**RELATÓRIO DE VISTORIA DE AUTORIZAÇÃO AMBIENTAL - AA**

<b>Processo nº 6659/2022</b>		Data/hora: 15/12/2022 às 10:30 h
Requerente: ERIAN CÂNDIDO DE MURIS		CPF: 126.200.207-94
Código da Atividade / CNAE: 26.02.03 - 4313-4/00 Construções novas e acréscimos de edificações ou nivelamento de terreno sem supressão de vegetação.		Bairro: P.A Fazenda Viscondi
Local: P.A Fazenda Visconde, Lote 11		Tel: -----
Outros: -----		
<input type="checkbox"/> Área Pública	Possui Licença: ( ) sim ( x ) não	
<input checked="" type="checkbox"/> Área Particular	LO ( ) - CA ( ) INEA	
Lote ( ) fechado ( x ) aberto no momento da vistoria	Acompanhada pelo proprietário ( X ) sim ( ) não	
Coordenadas Geográficas UTM: 23 K 792783.83 m E; 7511612.01 m S

**FIGURA 1:** Localização da área a ser feito o corte, imagem obtida pelo *Programa Google Earth*.

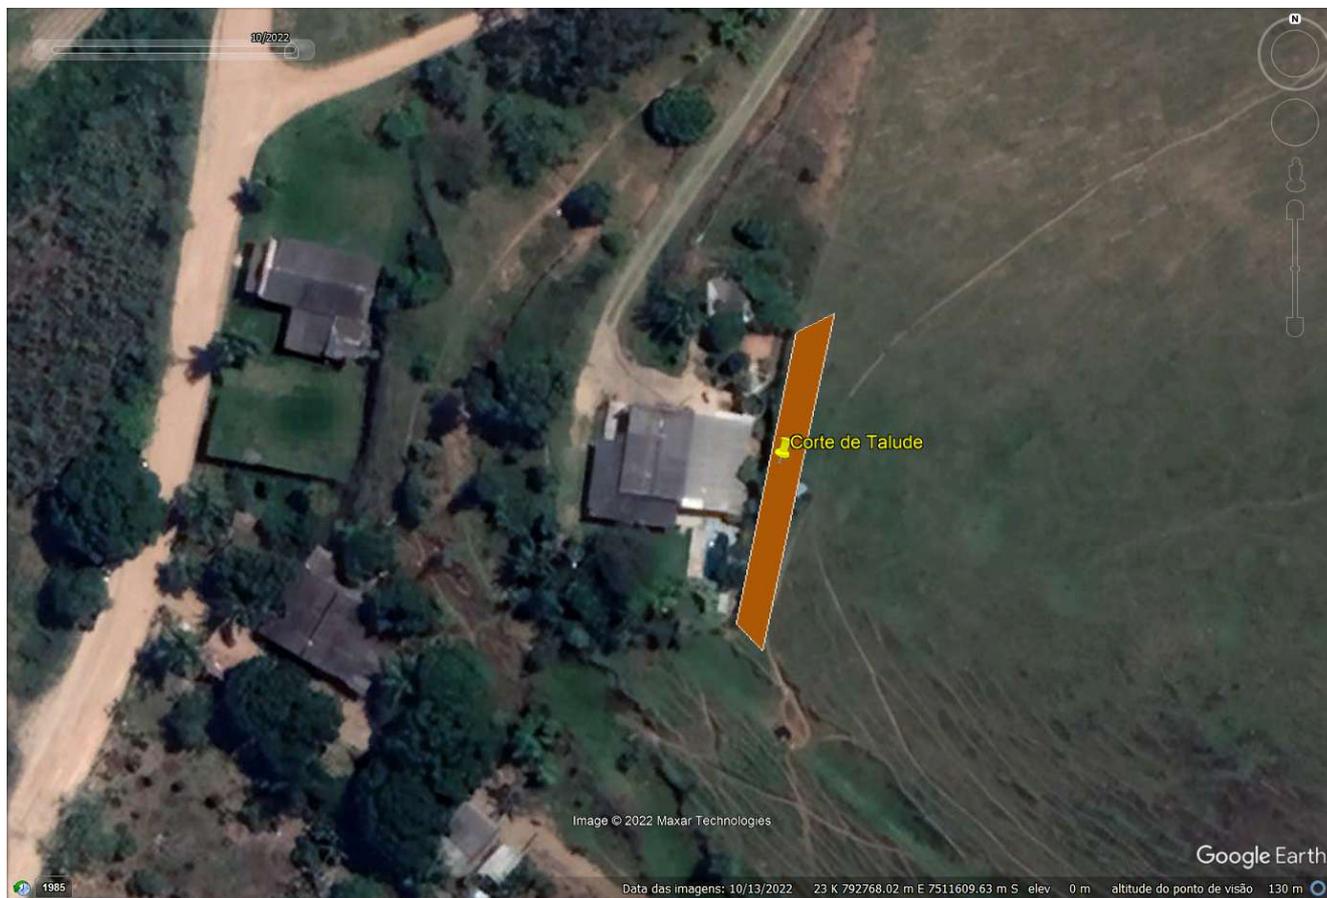
Trata-se de uma produtora rural assentada que alega a necessidade de realizar o acerto da encosta do morro atrás de sua residência com o objetivo de realizar o afastamento de cerca de 3 metros para evitar o acúmulo de lama em sua varanda o que causa diversos transtornos.

O objetivo da requerente é realizar o acerto mecanizado da encosta promovendo o afastamento de até 3 metros entre o talude e a residência, formando um talude com inclinação variando entre 45 e 60°. O serviço será feito com retroescavadeira devendo todo o material resultante ser disposto no local.

Não foram observadas nascentes nem corpos hídricos próximos à área de intervenção, não se inserindo assim a atividade em Área de Preservação Permanente.

Trata-se de atividade em caráter emergencial tendo em vista os transtornos causados à moradora pela proximidade da encosta que direciona a água para a varanda e impede o escoamento, sendo o objetivo retificar a encosta e instalar canaleta para direcionar o água para fora da residência, sendo serviço essencial para melhoria da condições de habitação do local.

Somos favoráveis à emissão de autorização ambiental para a atividade de corte e aterro para acerto de terreno em uma área de 100 m<sup>2</sup>, nas coordenadas 23 K 792780.00 m E; 7511608.00 m S; atividade descrita no Código INEA 26.02.03 - 4313-4/00 Construções novas e acréscimos de edificações ou nivelamento de terreno sem supressão de vegetação, na área proposta, desde que atendidas às condições de validade.
